安威川ダム周辺の地質についてーダム建設現場見学会資料ー

田結庄 良昭 (国土問題研究会・神戸大学名誉教授)

1. ダム建設地盤の問題点と結論ー軟岩岩盤や断層が広く分布しダムに不適ー

図 3 横から見たダム右岸の様子、F1 断層は幅 3-4m の劣化ゾーンをもっている。この F1 断層に沿って花崗岩の岩盤が CL1 級となり軟岩に属し、一部 D 級などきわめて軟弱な岩盤が地下深くまで分布している。斜面勾配は 24 度でマサ化した D 級岩盤が表層に広く分布

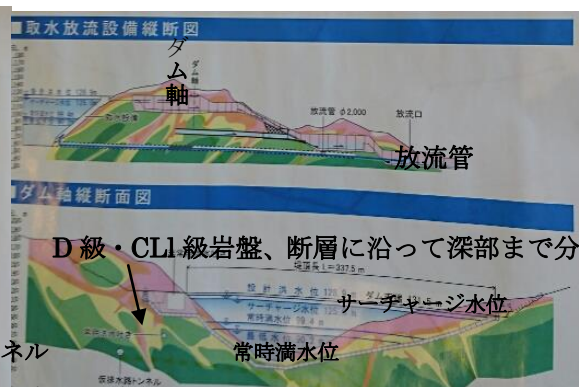
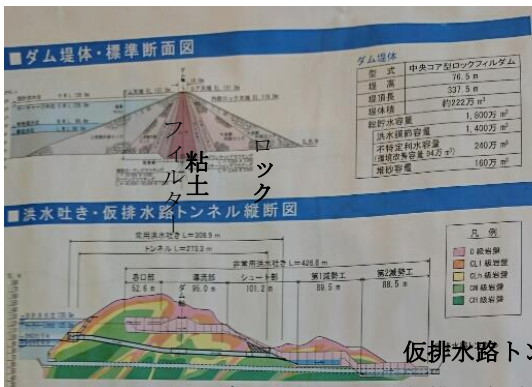
ダムサイトの断層系統は、24本の断層があるとされ、その中には、数10cmの破碎帯を伴うもの、数mの脆弱な風化帯を伴うものが認められる。主要な断層として、F-1, F-4, F-13などの断層があり、一部地表に露出する。右岸のF1断層は幅3-4mの劣化ゾーンをもっている。この右岸のF1断層に沿って花崗岩の岩盤はCL1級となり軟岩に属し、一部D級などきわめて軟弱な層が地下深くまで分布している。そのため、断層に沿って不安定となり、

図8 ダムサイト付近の断層（大阪府書面乙第35号証）

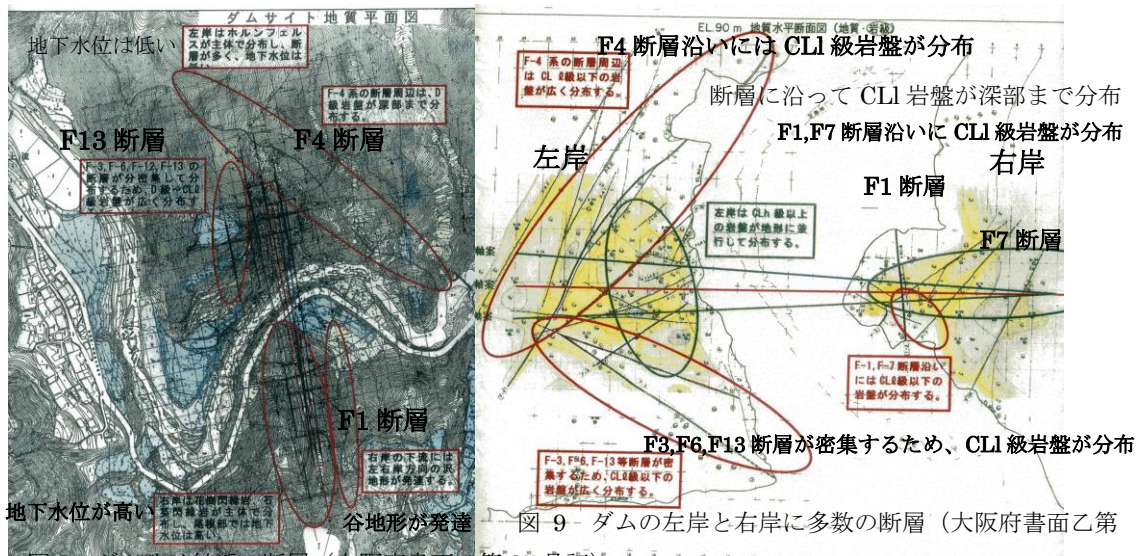
滑る恐れがある。ダムサイト左岸側の斜面には、斜面方向とほぼ平行の断層が 2 本存在する（図 8, 9）。最も問題となるのは F4 断層、および F13 断層系である。F13 断層は斜面勾配約 40 度のダムサイトの斜面に沿うように分布し、流れ盤であることは明瞭である。F13 断層は 60cm の粘土を有し、この断層粘土は、軟弱で、すべりやすい。水に接すると粘土

図 10 左岸の断層と岩級区分・分布（大阪府書面乙第 36 号証）、F13 断層や F4 断層が斜面と同じ傾斜方向に分布し流れ盤をなす。断層に沿って深部まで CL1 級岩盤が分布

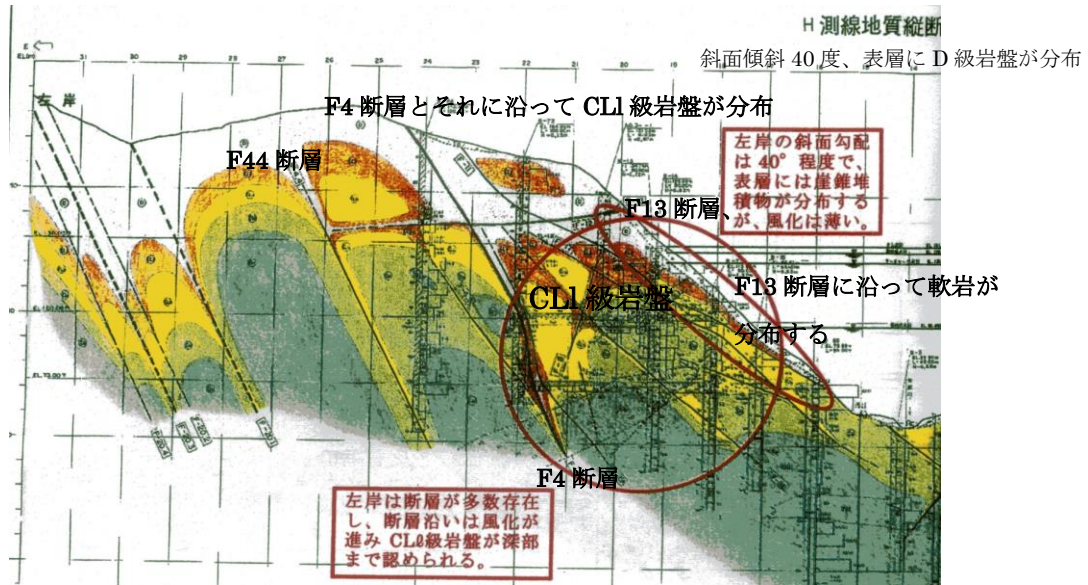
層は膨潤なども考えられ、滑る可能性があり、不安定となる（図 10）。F4 断層でも、ダム斜面と同じ傾斜方向で、流れ盤をなし、不安定である。これらを放置すれば、例えば大量の降雨で CL1 級岩盤が不安定となり、また、変質粘土もあり、割れ目も多い。従って、降雨により雨水が浸透し、岩盤深くまで入り込み、これが浮力となって、岩盤が不安定となり、断層面に沿い、重力活動で容易にすべる。F17 断層も同じ形態をなす。F17 断層に沿って CL1 級岩盤が分布する。従って、これら断層の D 級や CL1 級岩盤などに降雨が浸透し（図 11）、地下水位が高くなり、斜面途中からの湧水現象、すなわちパイピング現象など生ずれば、流れ盤である軟岩の CL1 級岩盤は容易にすべる。従って、これら断層はダム建設には不向きで、これら断層を避け、別の場所でのダム建設にならざるをえない。

図 12 ダム堤体付近の礎部接強図、断層と岩級区分（大阪府書面乙第 28 号証）

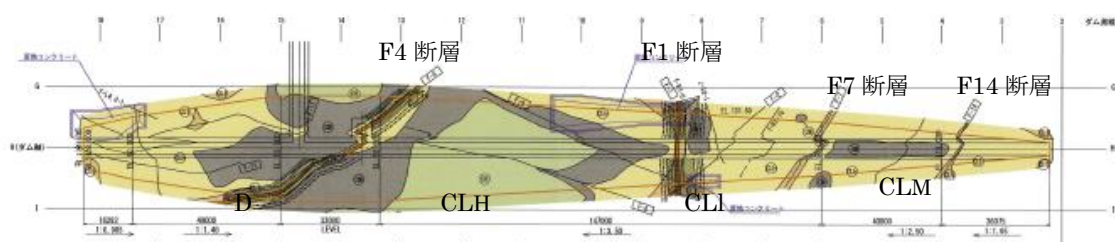
左岸の F4 断層帯付近には、表層に最も軟岩の D 級岩盤が厚く分布し、表層を掘削後も断層に沿ってくさび状に D 層や CL1 級層が残る（図 12）。さらに、F4 断層帯沿いでは、深部にも D 層と CL1 級層がくさび状に残り、除去が困難で、不安定斜面のままとなる。他の断層でも同じような地質状況、すなわち、深部に CL1 級岩盤が残り、十分な強度を有せず、ダムサイトでのダム建設には不適である。ダム基盤の岩盤は硬岩に属する CM 級岩盤以上とするとの見解が日本建築情報センターや道路公団設計要領第一集など、多数の意見である。その意味で力学的に不安定である。掘削除去は、岩盤等級 D はもちろんのこと、CL1 級岩盤が多く分布する左岸の F4 断層、F17 断層、F11 断層などの断層が対象となる。断層沿いでは、風化が進んだ CL1 級岩盤が深部までみられる所がその範囲に相当する。

図 13—ダムの基盤になる岩盤の掘削線（大阪府パンフレット）

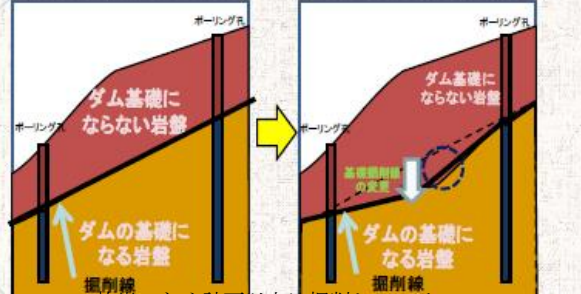
軟岩のため計画以上に掘削している

処理は軟弱岩盤の掘削処理を基本にするが、左岸側の F4 断層付近の一種のくさび状クリップゾーンを中心にした CL1 級の軟弱岩盤の処理が問題となる。このゾーンを掘削除去すると、掘削土量が莫大となり、長大な切り土のり面が出現する（図 13）。また堤体基

礎の掘削では、地層の傾斜が 20 度以上の場合、F13 断層のような斜面上に平行な緩傾斜の断層で、より高角の切り取りを行うと、のり面が崩壊する可能性もある。コンクリートでくさび状の軟弱岩盤層を処理するか、のり面保護やアンカーで補強しつつ切り下げる工夫が必要である。大阪府は、基礎処理（グラウチング）や一部表層掘削のみが検討されており問題の根本解決にはならない（図 14）。グラウチング、すなわち、孔をあけセメント注入のみの地盤改良では不十分で、掘削を原則とすべきである。なお、大阪府の準備書面では、「ダム軸の設定に必要な岩級区分を設定し、ダムサイトにダムを建設することは可能であり、ダムを設置するのに十分な強度を有している」と結論している。

図 15 ダム付近の地下水位、右岸で高い（大阪府書面乙第 35 号証）

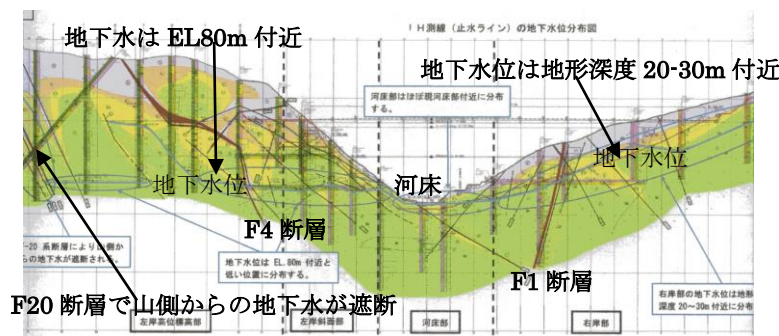
断層付近では岩盤は破碎され、亀裂帯が発達しやすく、さらに破碎帯は堅い岩盤に比べ、細かいひび割れなどが発達し、そこから雨水が浸透し、地下水位を上昇させる。ただし、破碎帯が進行し、断層ガウジ（粘土）が厚く発達すると、その粘土層が不透水層となり、それらより上流部では地下水位が高くなるが、下流部では逆に低くなる。F20 断層がそのケースと考えられる（図 15）。右岸の F1 断層は深部まで破碎帯と思われる劣化ゾーンを有し、透水性は高くなり、容易に降雨が浸透する条件を備えている。実際、深度 20-30m の浅いところに地下水位があり、浅いことが裏付けられている。同じく F20 断層でも、断層に沿って地下水位が高くなっている。F6 断層に沿っても明瞭な粘土層をもち、地下水位を浅くさせ、CL1 級岩盤などに沿って地下水位が高い。さらに、右岸の F7 断層も透水性を高くしている。これら断層の D 級や CL1 級岩盤などには降雨が容易に浸透するので、地下水位が高くなり、斜面途中からの湧水現象など生ずれば、簡単にすべる。以上から、断層や断層破碎帯から浸透した水への対策や破碎帯の除去など、グラウチング以外根本的な対策工事がなされていず、ダムの安全性が確保されていない。
